「PT シリーズ」カタログ変更情報 1/2

2019年3月8日
アンフェノールジャパン株式会社

P2 インサート配列 14-12 のキー位置 角度 Y の変更

シーリングプラグ

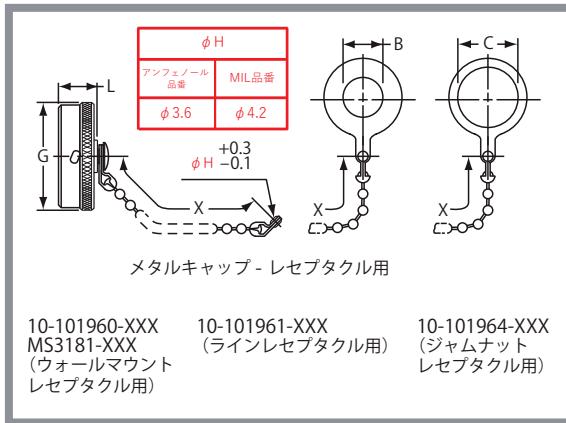
P28 アンフェノール品番と MIL 品番の変更

コンタクト サイズ	アンフェノール 品番	MIL 品番	φA ± 0.3	φB ± 0.1	C ± 0.3	カラー コード
16	10-405996-162	MS27488-16-2	2.1	3.4	14.3	青
20	10-405996-202	MS27488-20-2	1.5	2.3	14.3	赤

メタルキャップ - レセプタクル用

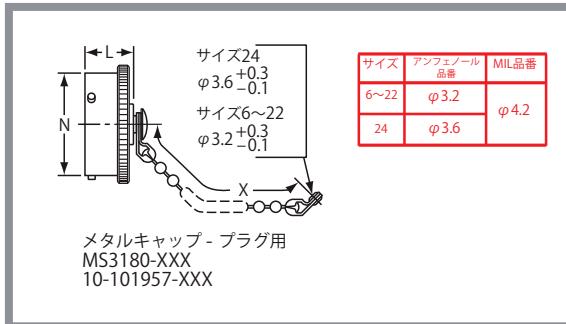
P29 ねじ止め部穴寸法（赤字箇所）を変更、追加。
